第一视角			实施日期		 宁波奥德普电梯部件有限公司 NINGBO AODEPU ELEVATOR COMPONENTS CO., LTD.																
										CC		关键特性																			
										设计		穆俊江		2024.5.22		标准化						钢板 3.5/Q235B									
																						直板									
⑦										7		增加两个M5螺纹孔，并增加相应位置尺寸										阶段标记		重量		比例					
④										4		6.5改为5.5,7.5改为8.5														1:1.5					
标记										处数		更改内容										第 1 张		共 1 张				OX-206W-1

透明护罩

OX-206W-8

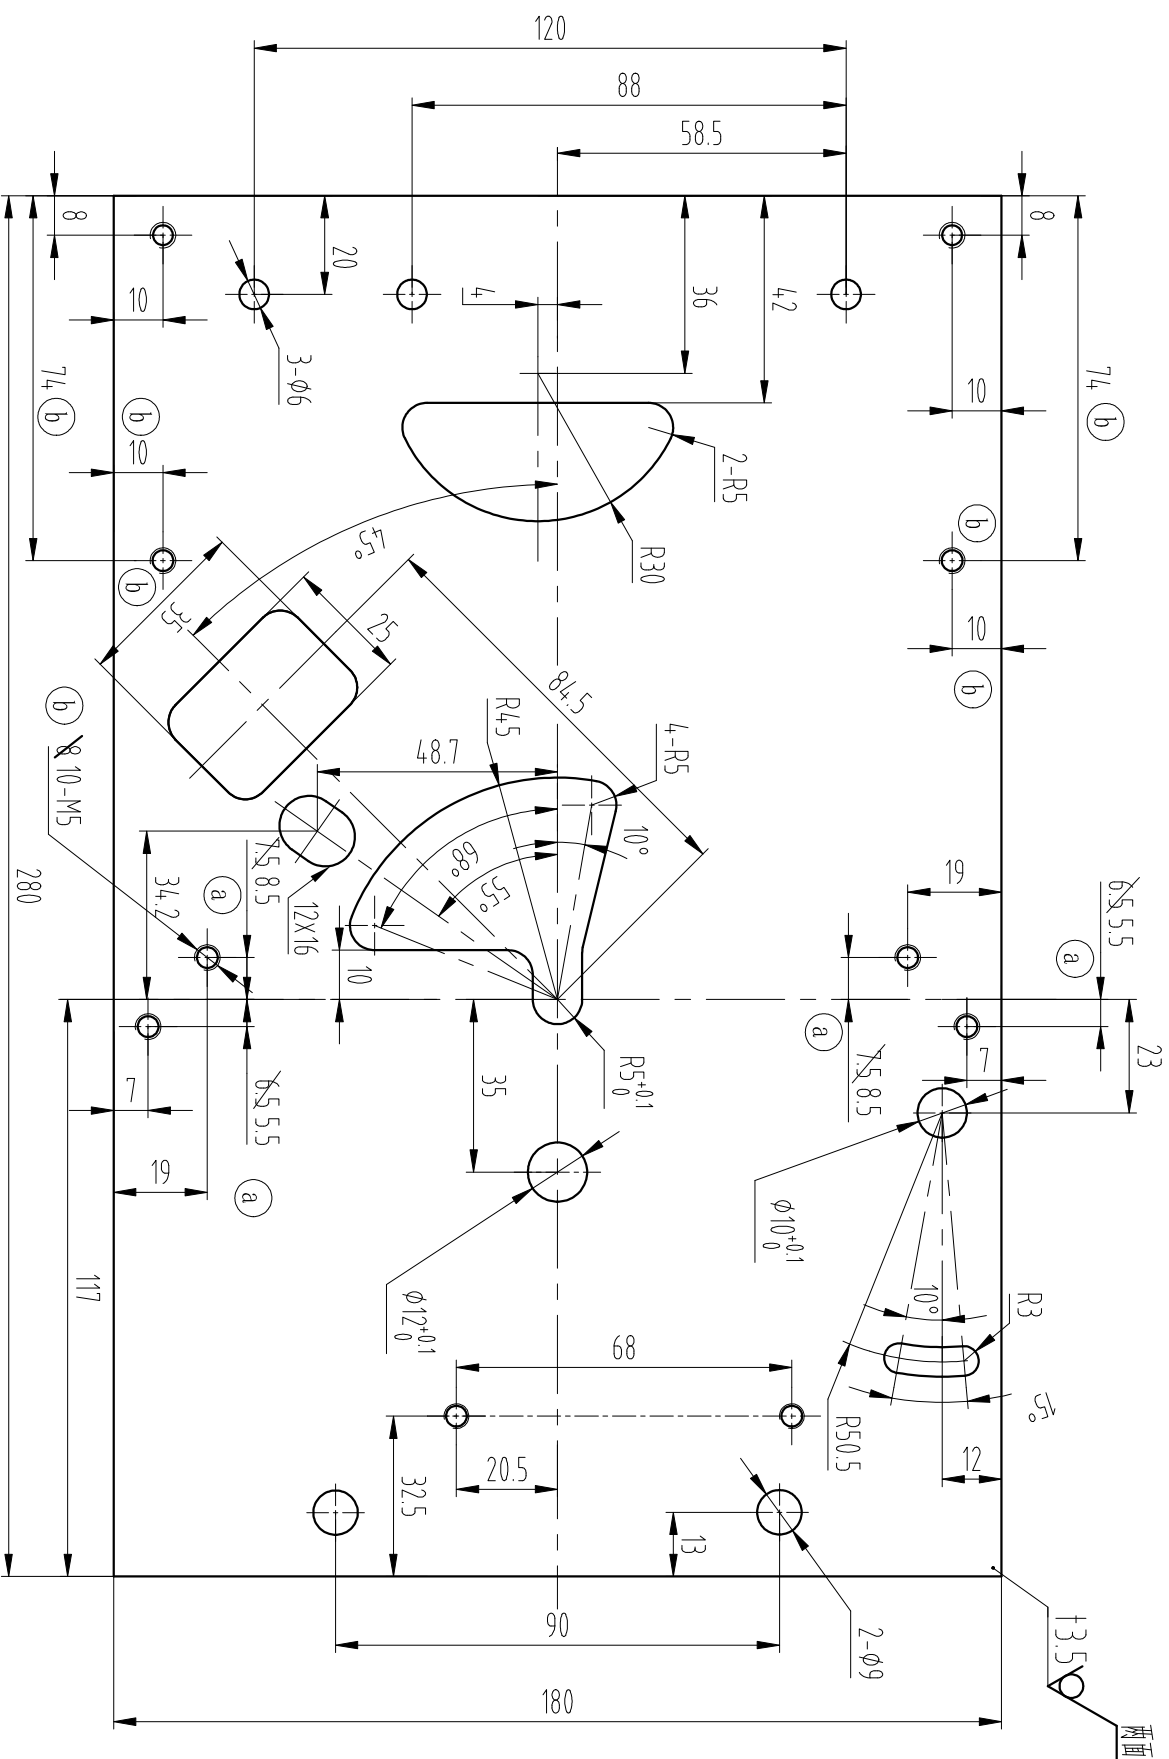
~~A 12.5~~
